# ÚZEMNÍ PLÁN MĚSTA BRNA

Textová část Odůvodnění

Kapitola 18 Rozhodnutí o námitkách (včetně odůvodnění)

Svazek Nb32 *(bez osobních údajů)*

Výřez z Hlavního výkresu 2.1 Návrhu Územního plánu Brno (Zdroj: gis.brno.cz/mapa/upmb-navrh/...):

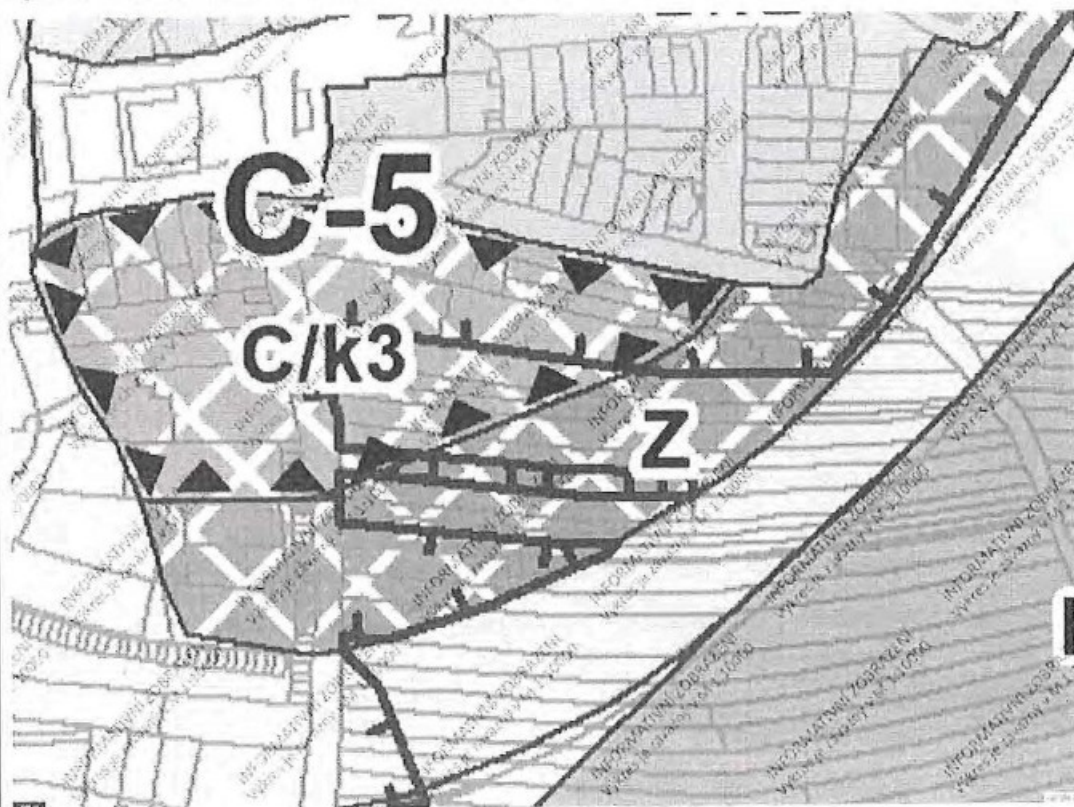
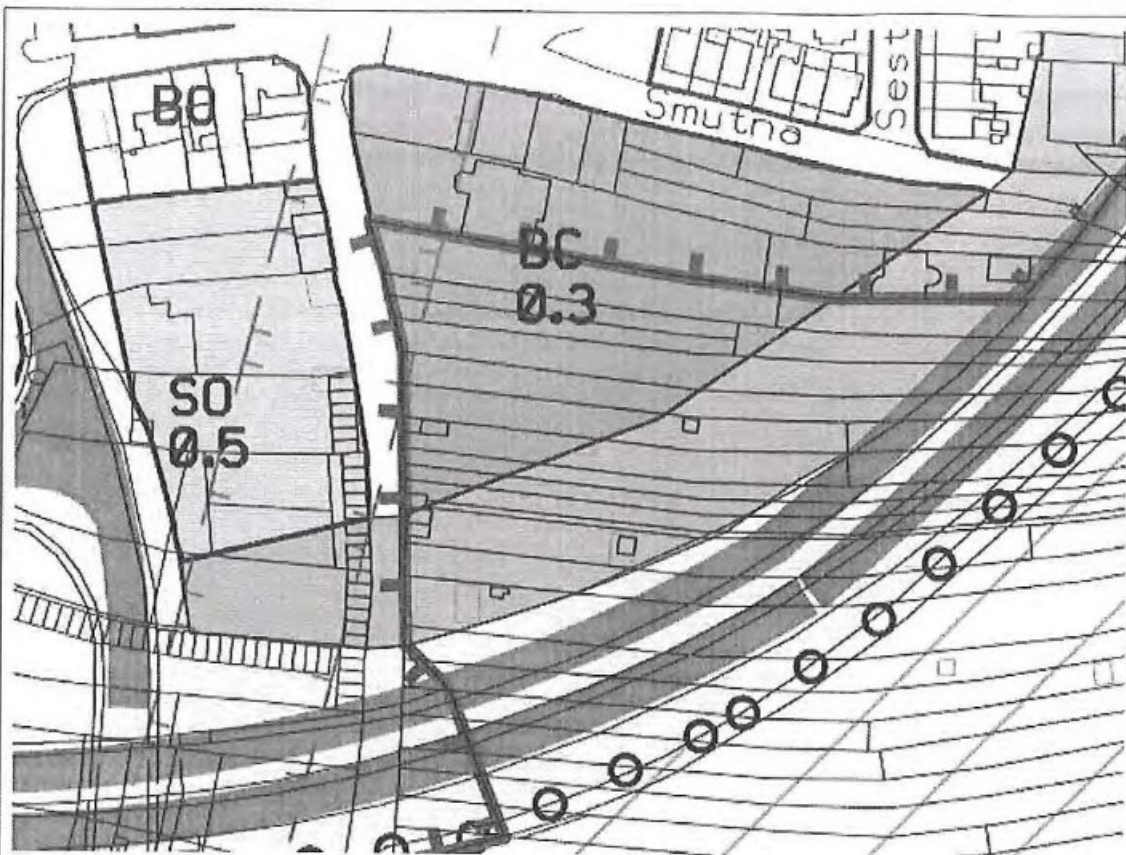
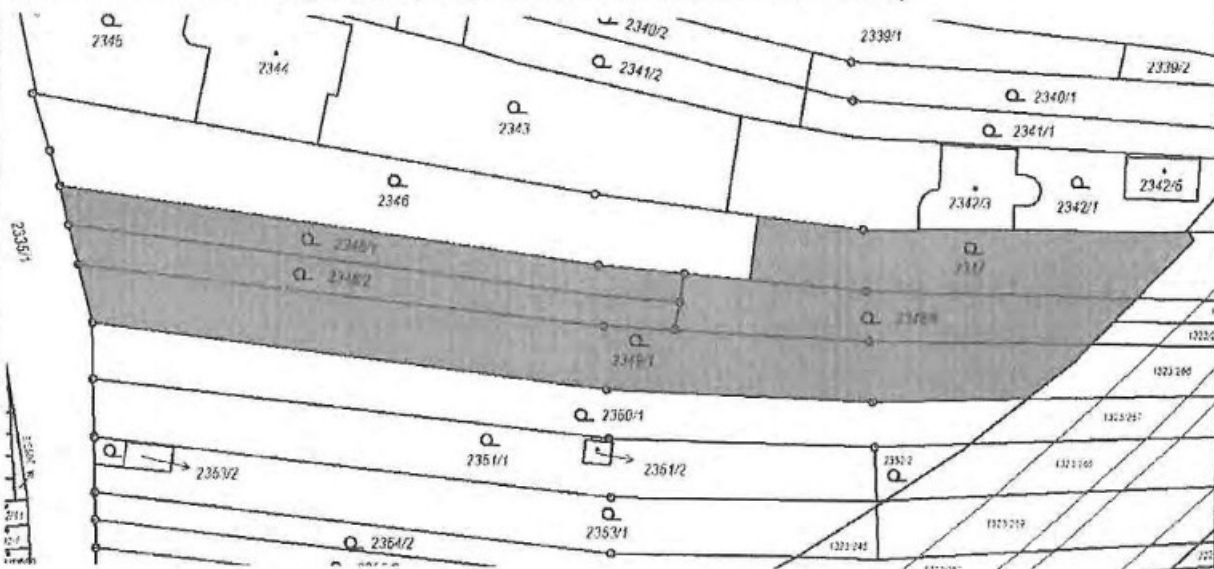
Pokud by v lokalitě zahrnující naše pozemky bylo přijato funkční využití pro veřejnou zeleně, část rodinných domů včetně přístupové komunikace by se tak dostala do plochy městské zeleně a v případě nutnosti oprav či úprav námi navrhovaných staveb vyžadujících posouzení souladu s územním plánem by se tak staly stavbami nepřipustnými.

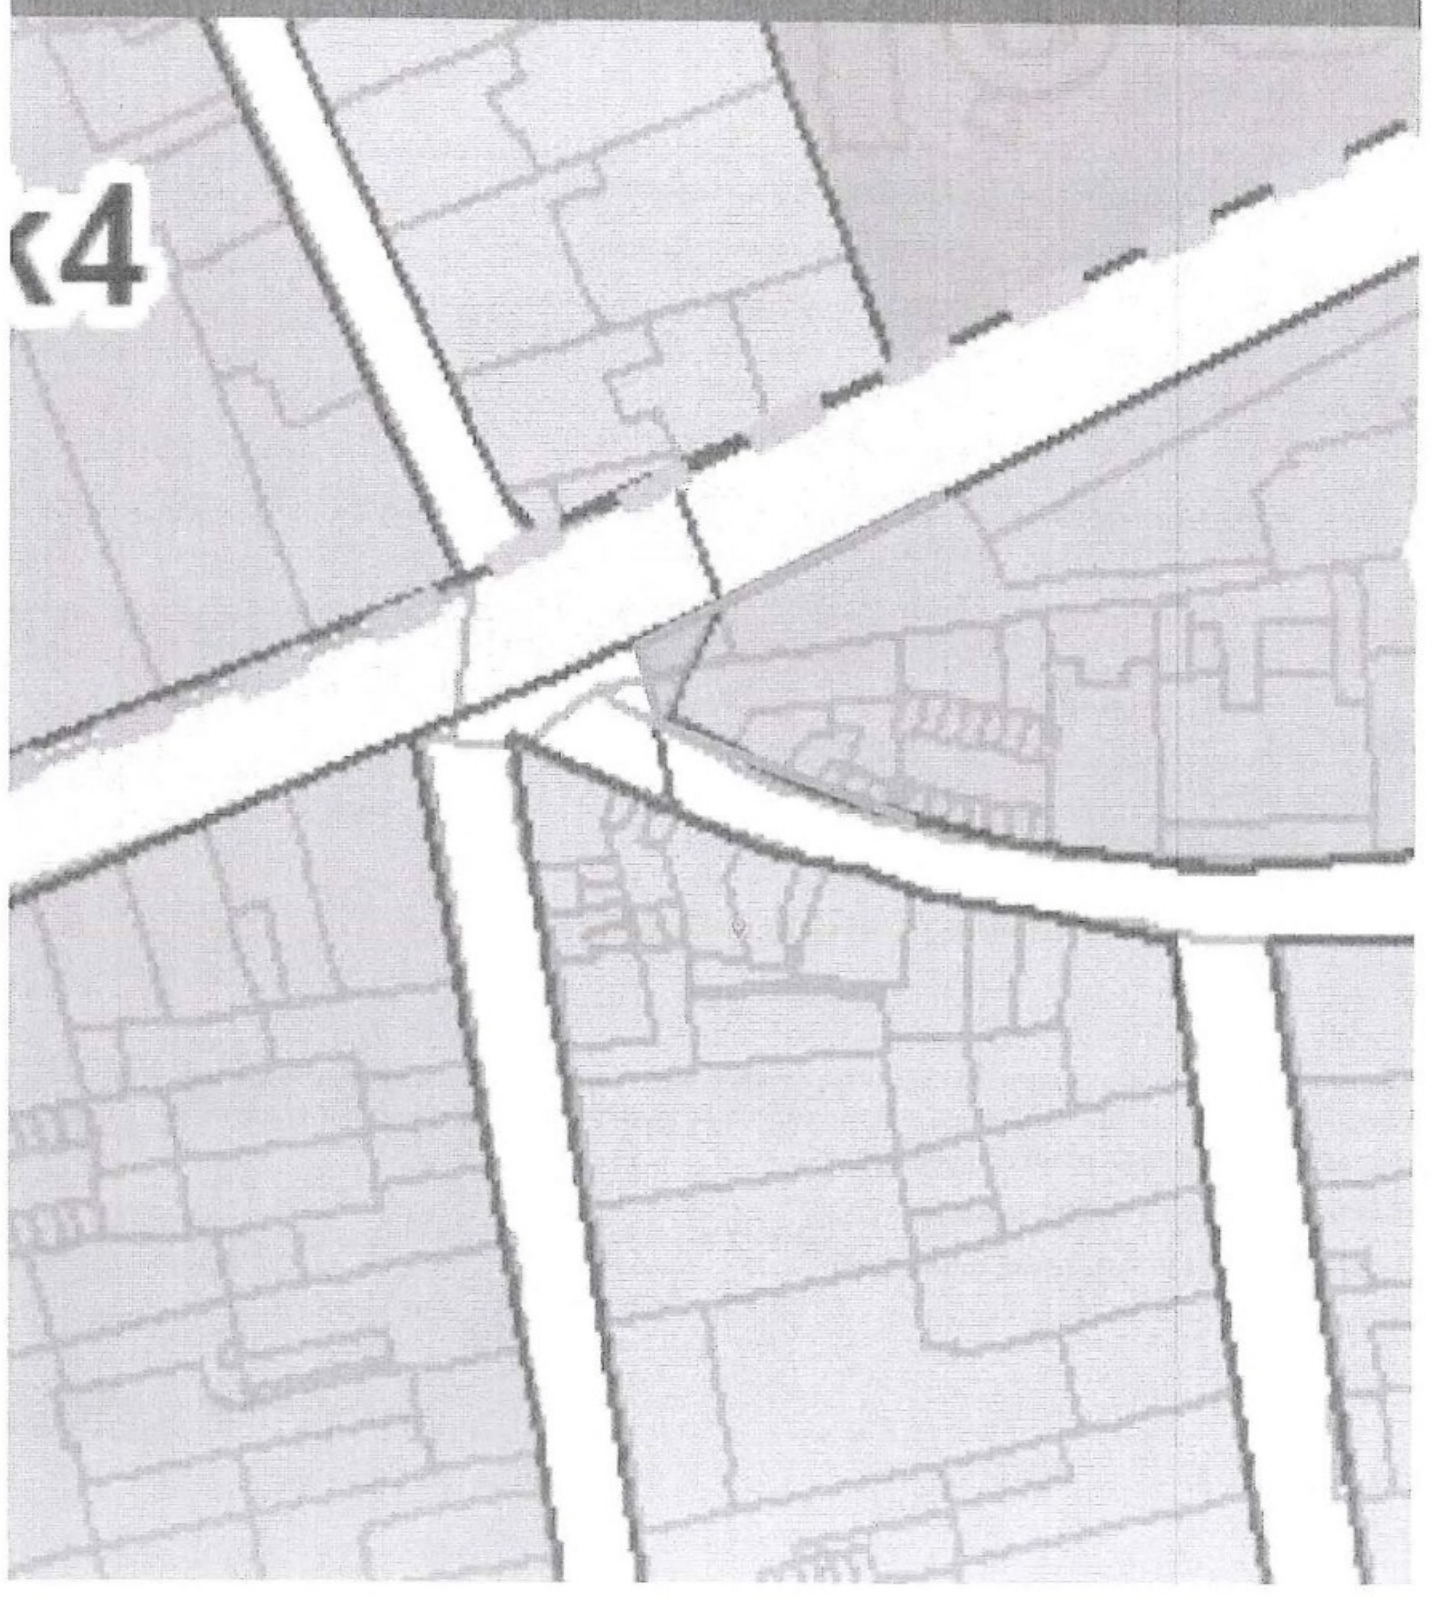
Funkční plocha dle ÚP – C/k3, požadavek C/k5

Úprava půdorysné hranice nároží (uliční čáry)

K procesu pořizování

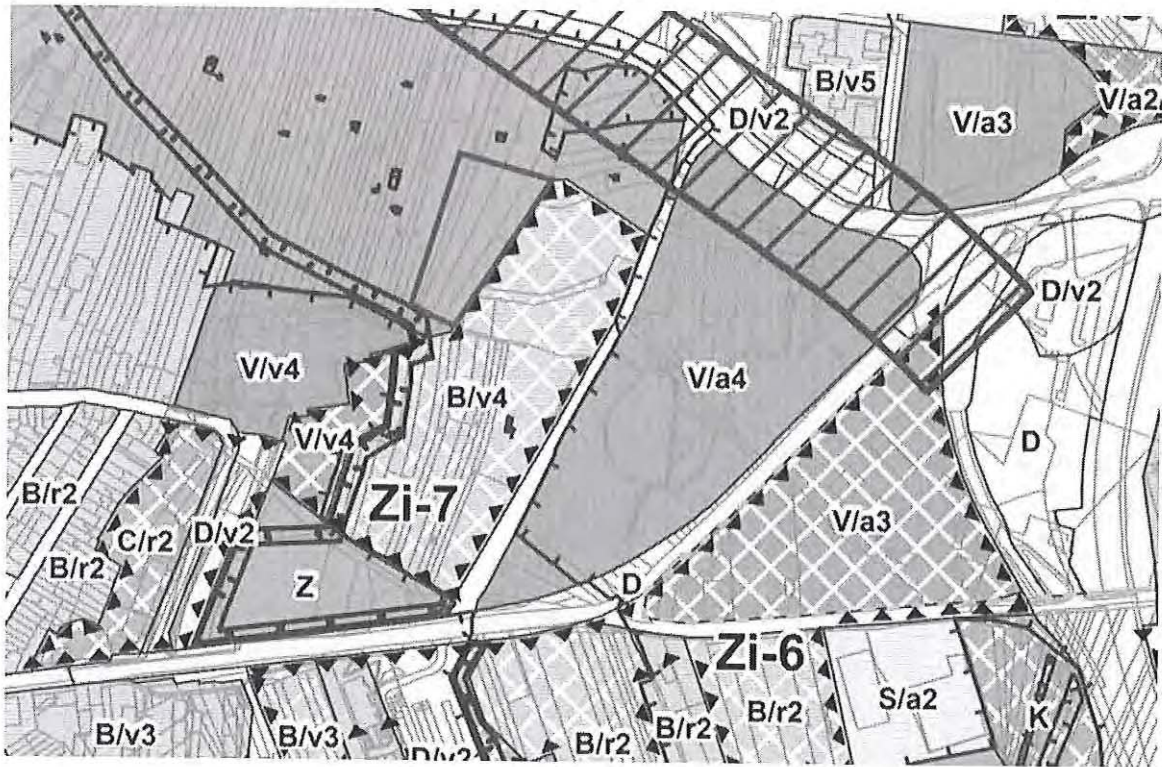
Brno Slatina

Námítce se vyhovuje částečně.

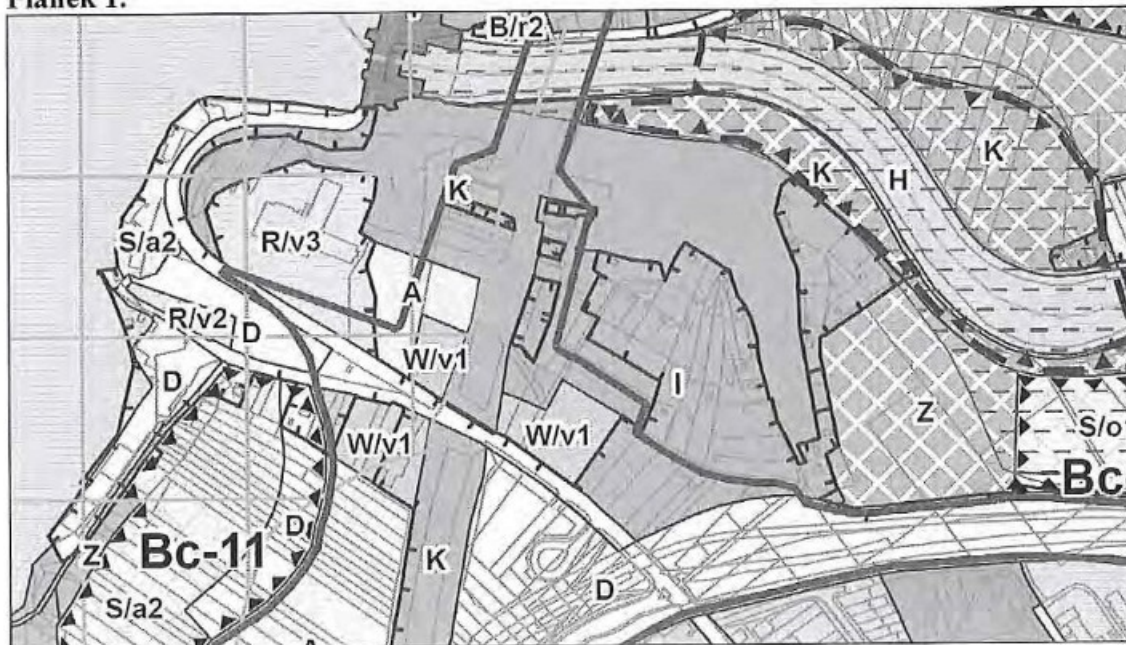
### **Námítka**

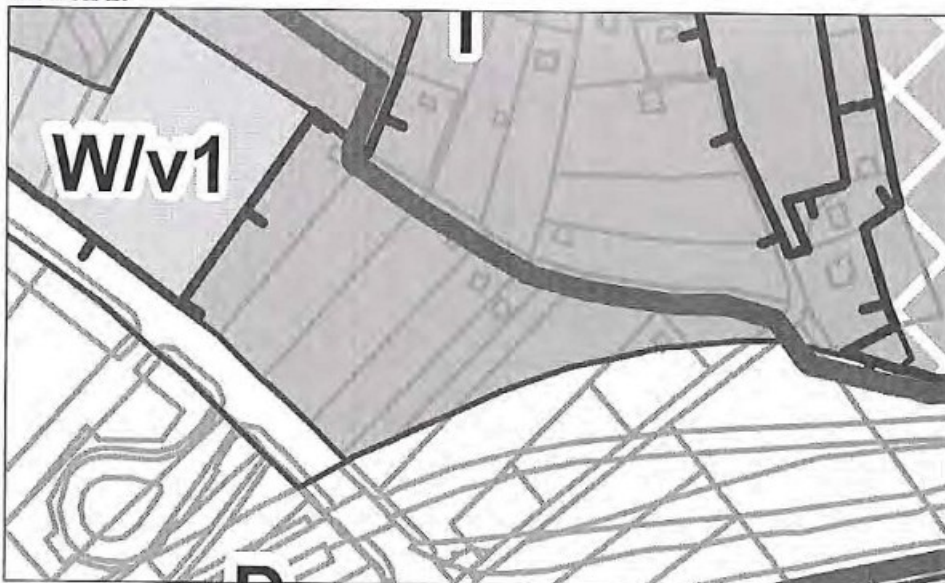
#### **Odůvodnění:**
